Verslag klankbordgroep

Planstudie N264 Odiliapeel – Haps km 31.500 – 43.000
 Vijfde klankbordgroepbijeenkomst deelgebied 3b

27 januari 2021

Voorkeursalternatief Hapseweg

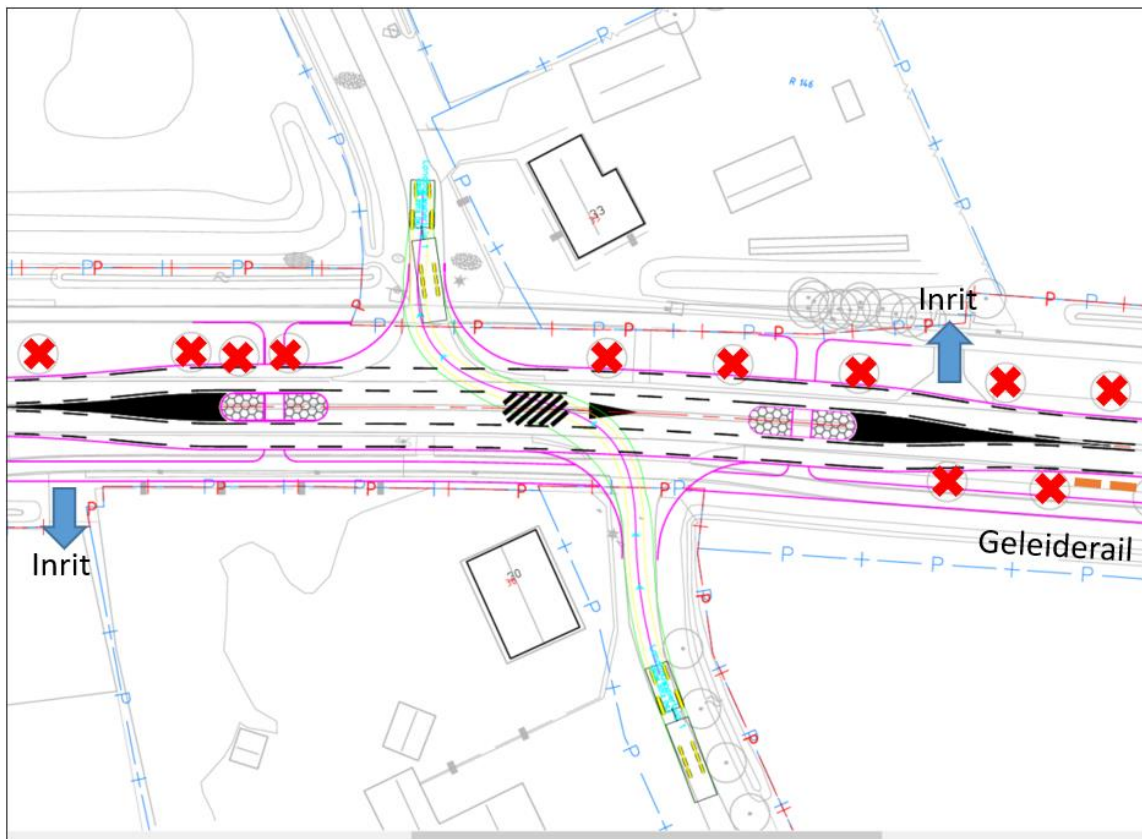
- **Vraag:** Hoe zit het met de bochtstraal van vrachtverkeer vanuit het zuiden richting Haps?
Antwoord: De uitrit heeft een straal van 12 meter, daarnaast kan er nog gezocht worden naar een optimalisatie van de positie van de middengeleider. Vrachtverkeer moet dit kruispunt kunnen gebruiken zonder de bermen/middengeleider te raken.

- **Vraag:** Is het ook mogelijk kleinschaligere maatregelen toe te passen? Bijvoorbeeld markering van de fietsoversteken en moeilijk overrijdbare rijbaanscheiding?
Antwoord: Het toepassen van kanalisatiestrepen is niet gebruikelijk op gebiedsontsluitingswegen, omdat de kans bestaat dat fietsers denken dat zij voorrang hebben. Het toepassen van een moeilijk overrijdbare rijbaanscheiding behoeft ook een inleiding met middengeleiders. Er wordt gekozen om het voorstel van 2 middengeleiders niet toe te passen. Er komen kleinschalige maatregelen; een inhaalverbod ter hoogte van de kruising en waarschuwingsborden toepassen voor fietsers en autoverkeer.

- **Vraag:** Kan er een doorgetrokken streep worden toepast tussen de rotonde en de Scheiwalweg?
Antwoord: We spreken een inhaalverbod af met dubbel doorgetrokken strepen en een verhoogde rijbaanscheiding tussen de rotonde en de kruising en dubbel doorgetrokken strepen tussen de kruising en de zichthoek.

- **Vraag:** Is het een mogelijkheid om ergens in het midden van de Hapseweg een uitbuiging toe te passen om de moeilijk overrijdbare middengeleider in te passen?
Antwoord: Dit is niet wenselijk omwille van de aanwezigheid van landbouwverkeer en hulpdiensten. Dit is een recht stuk, waar het mogelijk moet zijn om – veilig – langzaam verkeer te passeren.

- **Vraag:** Is het een idee om een fietsoversteek te realiseren tussen de Van der Kruiweg en Waggelmanweg? Hier ligt de oversteek in het midden van de Hapseweg. Hiermee wordt ook de snelheid geremd naar 80 km/h.

Vraag: Ook voor deze situatie geldt dat er brede landbouwmachines over de weg rijden. De positie van de geleiderail is dus belangrijk.

Antwoord: Tijdens het inhalen is een obstakel op de weg gevaarlijk. Ook het fietspad tussen deze oversteek zal in twee richtingen moet worden. Anders rijden hier fietsers tegen de rijrichting in.

Antwoord: De positie van de geleiderail wordt afgestemd op het gebruik van deze typen voertuigen.
